RÉVISION 005 À UNE INVITATION À SOUMISSIONNER

Titre : Réfection du déservoir 2, Lieu historique national Canal de Lachine	
N° de l'invitation : 5P201-20-0086/A	Date : 11 janvier 2021
N° de modification : 005	
N° de référence du client : 1452	
N° de référence de SEAG : PW-20-00930900

Modification 005

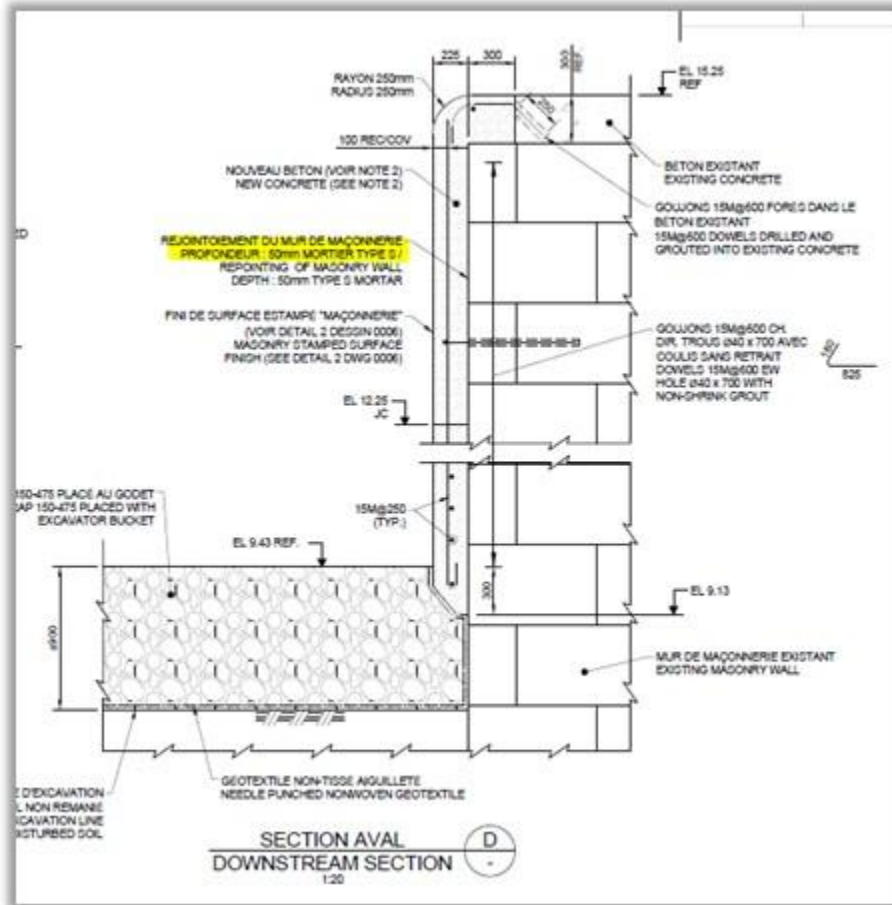
Q3 : Comment pouvons-nous évaluer les type et la profondeurs du mortier à installer?

R3 : C'est indiqué au plan C5, section D
